Réf. NOVA : 07/PFD/1786120 (corr. DU : Martial RESIBOIS)

Réf. CRMS : AA/MB/FRT40018_676_PU_Espaces_publics_Coeur_de_Forest Bruxelles, le 28/07/2021

Objet : FOREST. Espaces publics du cœur de Forest - EPCF
Demande de permis d'urbanisme portant sur le réaménagement des espaces publics du cœur de Forest en zone apaisée et partagée

Ci-dessus : profil de voirie projeté. Image tirée du dossier.

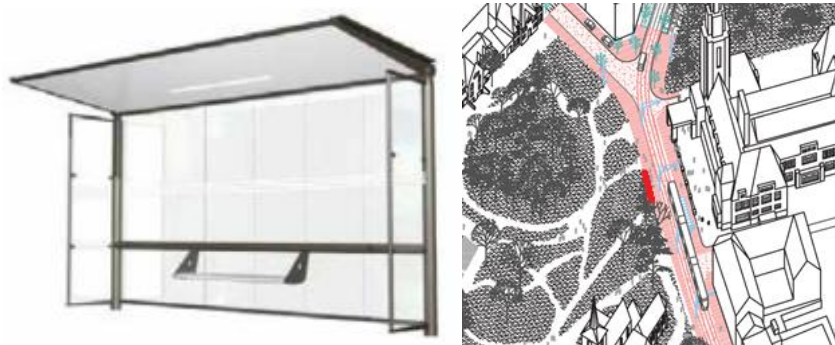
Tout comme son avis préalable rendu en avril 2020, l'avis de la CRMS se limitera à la partie du projet ayant une implication patrimoniale. La CRMS ne s'oppose pas au réaménagement de la Chaussée de Bruxelles en espace partagé de plain-pied, mais elle réitère sa recommandation d'opter pour de la pierre bleue, naturelle, noble et résistante pour la construction des bordures de zones 30, plutôt que du béton.

Extrait du dossier ABY : Sur les plans de la situation projetée, on lit une rupture franche au niveau des aménagements du sol. A noter que les lignes parallèles à l'axe Nord-Sud que l'on voit sur le montage photo n'apparaissent pas sur ce plan.

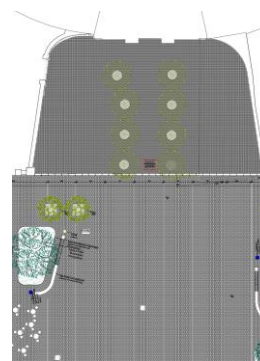
À propos des aménagements prévus sur le parvis devant l'entrée de l'abbaye, la CRMS insiste pour que ces derniers se raccordent le plus finement possible (cohérence, matérialité, perspective), avec les réaménagements prévus dans le projet ABY pour l'entrée de l'abbaye. A ce stade, c'est difficile à analyser vu la discordance entre les différents documents et l'opérationnalité distincte des deux projets.

A nouveau ici, une vision coordonnée devrait être proposée et la CRMS rappelle ici, à toutes fins utiles l'extrait de l'avis (AA/FRT20001_656bis_AbbayedeForest) relatif à l'aménagement de la placette seuil qui était aussi prévue et reprise dans le dossier ABY
